INFORME DE VISITA DE CONTROL N° 001-2022-OCI/0481-SVC

"VALORIZACIÓN N° 11 DE LA EJECUCIÓN DE LA OBRA: AMPLIACIÓN DE SERVICIOS FUNERARIOS EN EL CEMENTERIO GENERAL DE HUANCAYO – BICENTENARIO DEL PERÚ"

PERÍODO DE EVALUACIÓN:
DEL 29 DE MARZO AL 22 DE ABRIL DE 2022

Galeria de imagenes n.° 1.
Obras Provisionales consideradas en el Cronograma de Ejecución de Obra del Proyecto – "Ampliación de servicios funerarios en el Cementerio General de Huancayo, provincia de Huancayo - Junín" Segunda etapa.

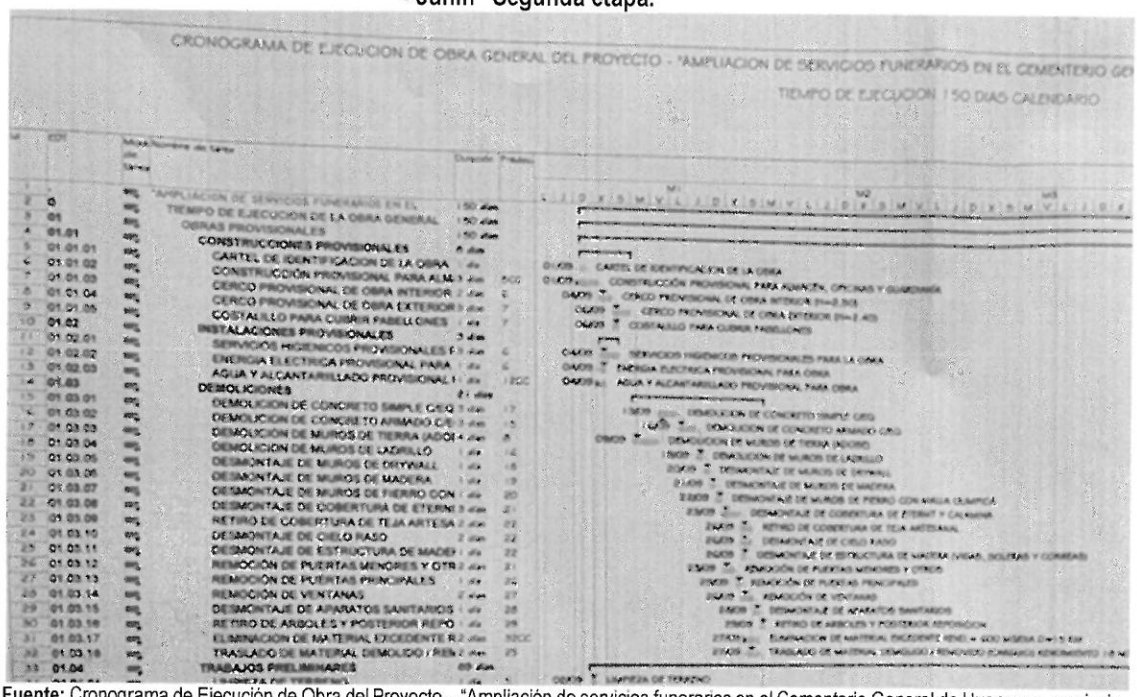
Sin embargo, al verificar la documentación que obra en los expedientes técnicos de los proyectos n.os 1 y 2 se advierte que cada proyecto contempló, dentro de su Cronograma de Ejecución de Gastos, un plazo para la ejecución de Obras provisionales; por lo cual, no resultó necesario otorgar un plazo adicional de 30 días calendario para la ejecución de obras provisionales, tal como se evidencia en las siguientes imágenes:

De lo advertido en los párrafos precedentes se evidencia que ambos proyectos contaban con plazo asignado para la ejecución de las obras provisionales, siendo que:

- El proyecto n.° 1, contó con un plazo de ejecución de 150 días calendarios (5 meses) que incluyó el plazo para la ejecución de obras provisionales; por lo que, no resultó necesario ampliar el plazo de ejecución 30 días calendario más; asimismo, al hacer la integración de proyectos no sólo se amplía el plazo de ejecución en un mes para este proyecto, sino que al asignar 240 días calendarios **se amplió el plazo de ejecución, de este proyecto, en 90 días calendario (3 meses)**.

Galeria de imagenes n.° 2.
Obras Provisionales consideradas en el Cronograma de Ejecución de Obra: "Construcción de pabellones de nichos en Sector de emergencia del cementerio general de Huancayo de la Sociedad de Beneficencia de Huancayo".

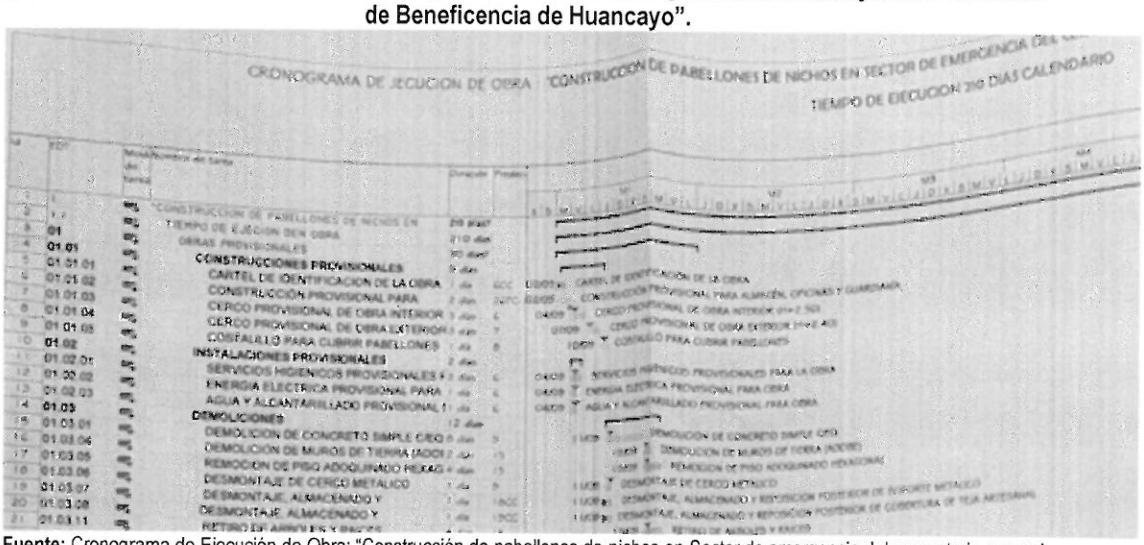
- El proyecto n.° 2, contó con un plazo de ejecución de 210 días calendario (7 meses) el cual incluyó el plazo para la ejecución de obras provisionales; por lo que, no resultó necesario ampliar el plazo a 240 días calendarios, pues con ello **se amplió el plazo de ejecución, de este proyecto, en 30 días calendario (1 mes).**

Galeria de imagenes n.° 4.
"Cuadro de Recursos y estructura de costos de supervisión"

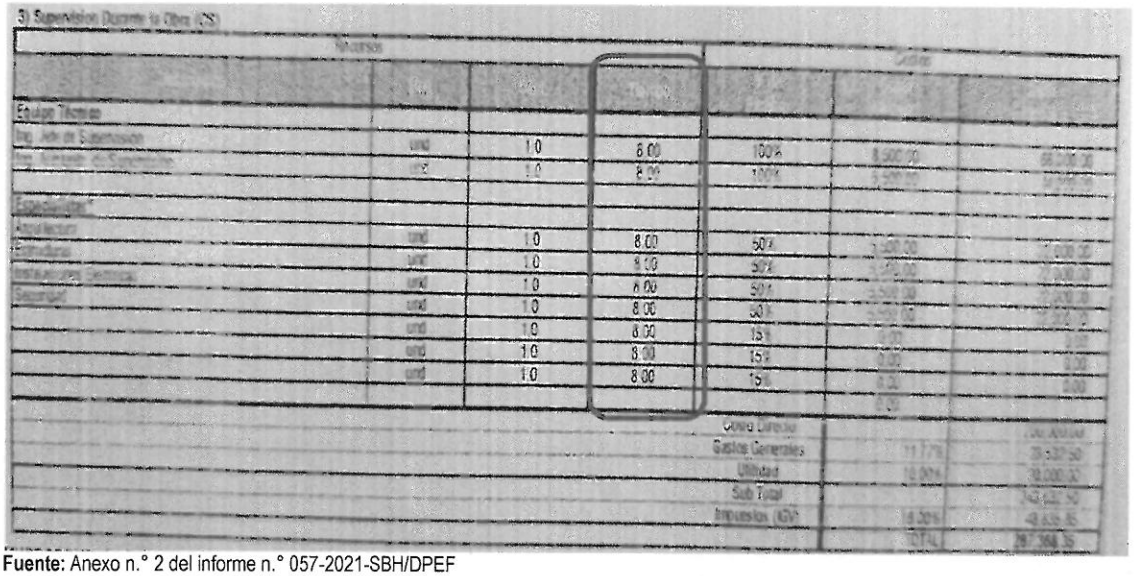
De ello, al verificar el "Desagregado de Gastos Generales – Integración de proyecto n.° 1 y proyecto n.° 2" por el importe de S/419,986.61 y el "Cuadro de Recursos y estructura de costos de supervisión" por el importe de S/349,898.60, que obran en el Anexo n.° 2 del informe n.° 057-2021-SBH/DPEF, se evidencia que fueron determinados considerando un plazo de ejecución de 240 días calendarios (8 meses), como se muestra en las siguientes imágenes:

De los cuadros precedentes se evidencia que la suma de los gastos generales calculados para 30 días calendarios asciende a S/44 232,48 y los costos de supervisión a S/35 922,15, por lo que al no contar con el detalle de los trabajos a efectuarse en el octavo mes adicional, otorgado mediante R.G.G. N° 028-2021-SBH se estarían destinando recursos adicionales tanto al contratista como al supervisor por un valor ascendente a S/80 154,63.

Galeria de imagenes n.° 5.
Diagrama de GANTT que consigna 10 meses en el encabezado

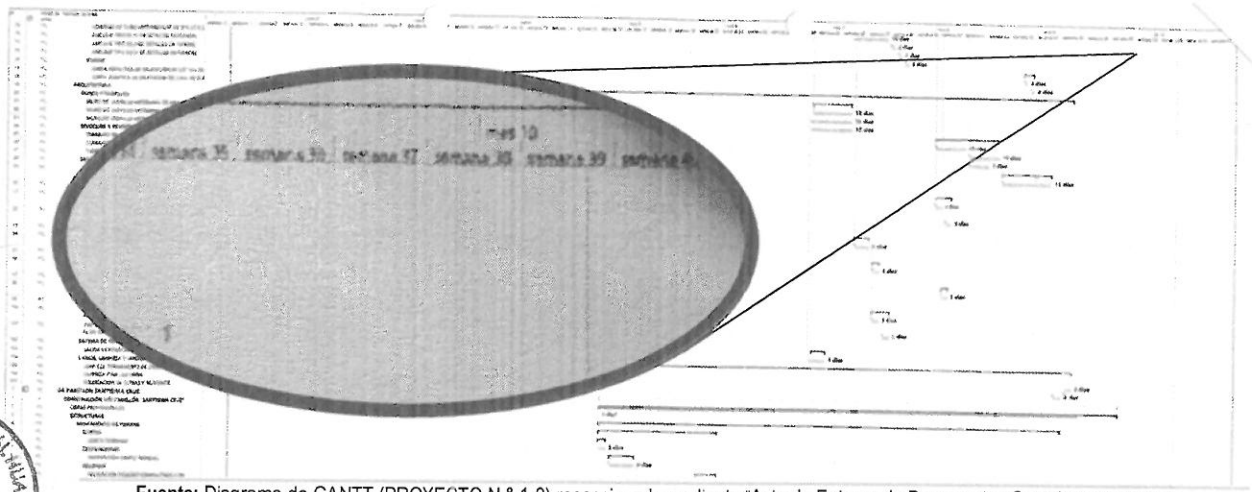
Por otra parte, mediante "Acta de entrega de documentos complementarios" de 11 de octubre de 2021 el C.P.C. Nelson Javier Inga Macuri, Director de Planeamiento y Organización, otorgó al arquitecto Edwin Valdez Quinto, supervisor de Obra, el Cronograma Gantt (Proyecto n.os 1 y 2) en dicho documento, contempla en el encabezado la ejecución del proyecto en diez (10) meses y en semanas hasta la 39, lo cual no se encuentra acorde con la cláusula cuarta del Contrato de Ejecución de Obra n.° 001-2021-SBH de 28 de setiembre de 2021, que establece un plazo de 240 días calendarios (8 meses), poniendo en riesgo el cumplimiento del plazo de ejecución contractual conforme se muestra en la siguiente imagen:

Galeria de imagenes n.° 6.
Presencia de zonas con vacíos en pabellón Virgen de Guadalupe

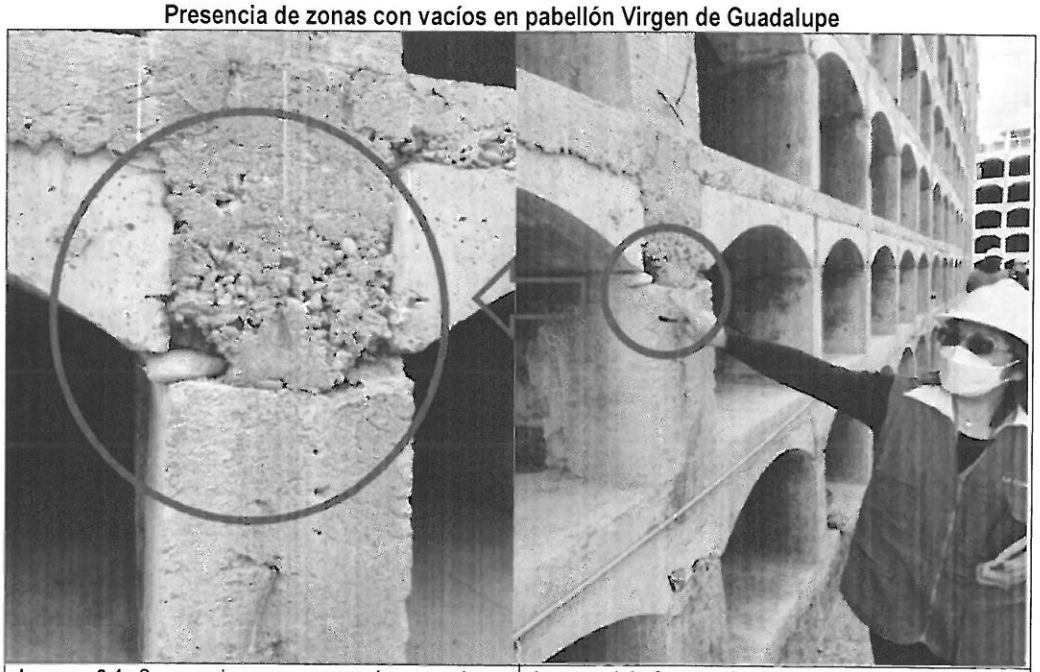
Imagen 6.1: Se aprecia zonas con vacíos o agujeros debido a la acumulación de piedras, con pérdida o separación de finos por causa de la segregación del concreto durante el proceso de vaciado (cangrejeras) y piedra de 5,00 centímetros aproximadamente.	**Imagen 6.2:** Se aprecia zonas con vacíos o agujeros debido a la acumulación de piedras, con pérdida o separación de finos por causa de la segregación del concreto durante el proceso de vaciado (cangrejeras) y piedra de 5,00 centímetros aproximadamente.

Columnas armadas de fierro se encuentran almacenados en la intemperie

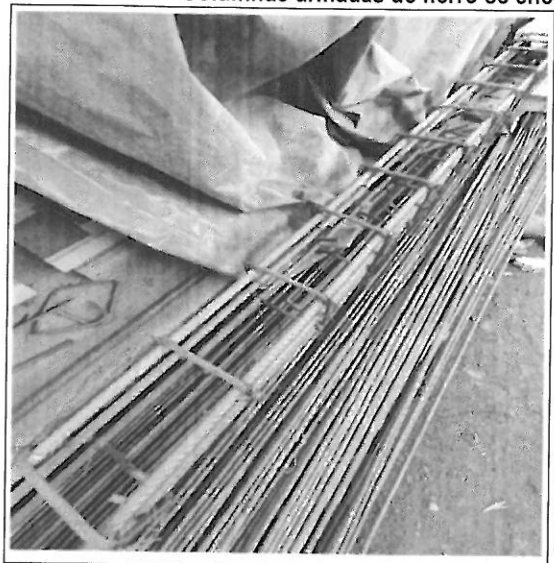
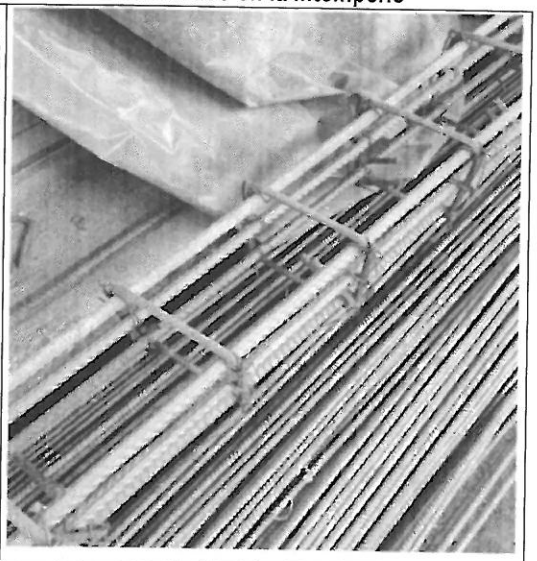
Imagen 8.1: Se aprecia que las columnas de fierro armadas que se encuentran en la intemperie, sobre el suelo con presencia de óxidos.

Imagen 8.2: Mayor detalle de las columnas de fierro armadas que se encuentran en la intemperie, sobre el suelo con presencia de óxidos.

"Esta partida comprende el suministro e instalación de tubo de fierro rectangular de 50 x 25 x 2mm el cual se instalará en los tijerales metálicos, para luego recibir a la cobertura esto de acuerdo a los detalles en planos, previa a su instalación será protegida con base anticorrosiva y pintura esmalte así evitar la corrosión."

Galeria de imagenes n.° 9.
Tubo rectangular de 50x25x2mm para la ejecución de los tijerales metálicos almacenados en la intemperie

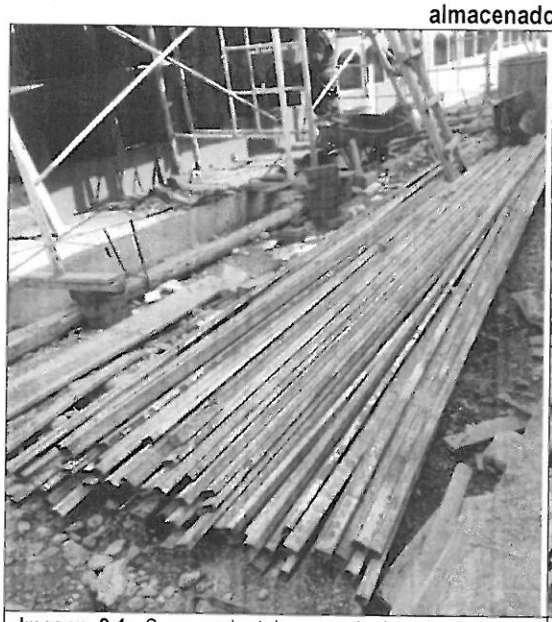
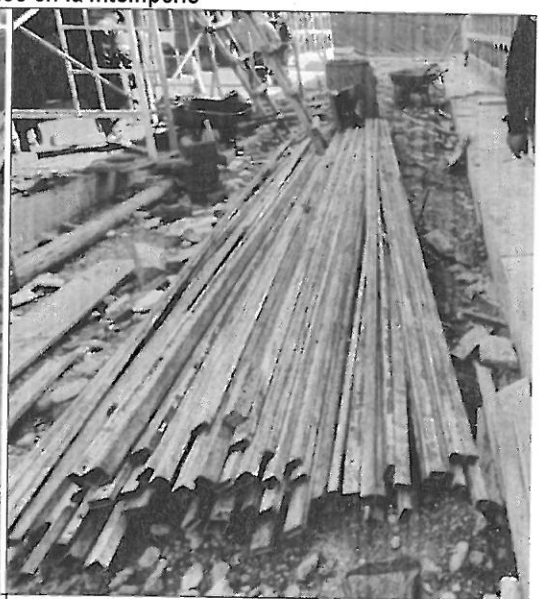
Asimismo, los tubos cuadrados de fierro de 40x40x2mm y 50x50x2.5mm y correas de tubos rectangulares de fierro de 50x25x2mm para la ejecución de los tijerales metálicos almacenados en la intemperie se muestra en la galería de imágenes siguientes:

Imagen 9.1: Se aprecia tubos cuadrados de fierro de 40x40x2mm y 50x50x2.5mm y correas de tubos rectangulares de fierro de 50x25x2mm se encuentran en la intemperie, sobre el suelo con presencia de óxidos

Imagen 9.2: Se aprecia tubos cuadrados de fierro de 40x40x2mm y 50x50x2.5mm y correas de tubos rectangulares de fierro de 50x25x2mm se encuentran en la intemperie, sobre el suelo con presencia de óxidos

Galeria de imagenes n.° 10.
Personal que efectúa trabajos de acabados en altura de granito pulido no cuentan con el arnés de seguridad

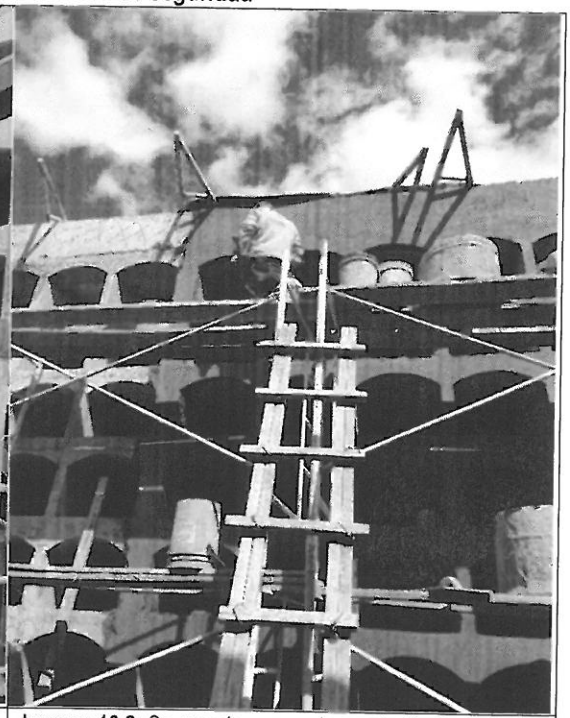
Imagen 10.1: Se aprecia personal que efectúa los trabajos de acabados en altura de granito pulido en el pabellón Virgen María II no cuentan con el arnés de seguridad.

Imagen 10.2: Se aprecia personal que efectúa los trabajos de acabados de tarrajeo en altura en el pabellón Santo Domingo De Morropon no cuentan con el arnés de seguridad.

Galeria de imagenes n.° 11.
Personas sin el uso de los implementos de seguridad y sin la guía de un responsable dentro de las inmediaciones de la obra.

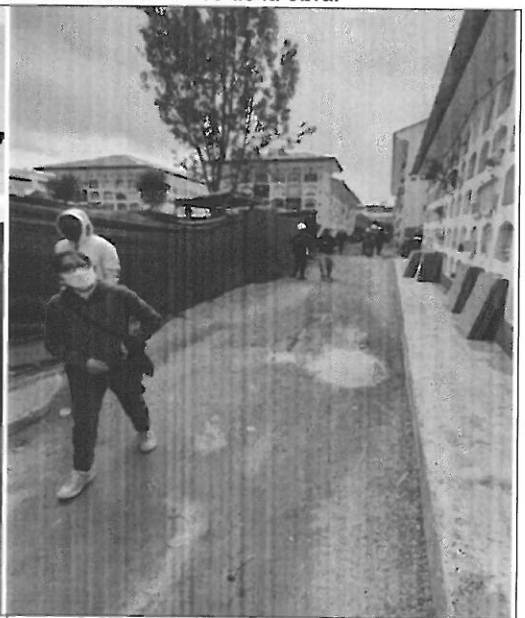
Imagen 11.1: Se aprecia personas haciendo uso de las inmediaciones de la obra sin el respectivo uso de (EPP) y no vienen siendo guiados por un responsable designado por el residente y supervisor.

Imagen 11.2: Se aprecia personas haciendo uso de las inmediaciones de la obra sin el respectivo uso de (EPP) y no vienen siendo guiados por un responsable designado por el residente y supervisor.
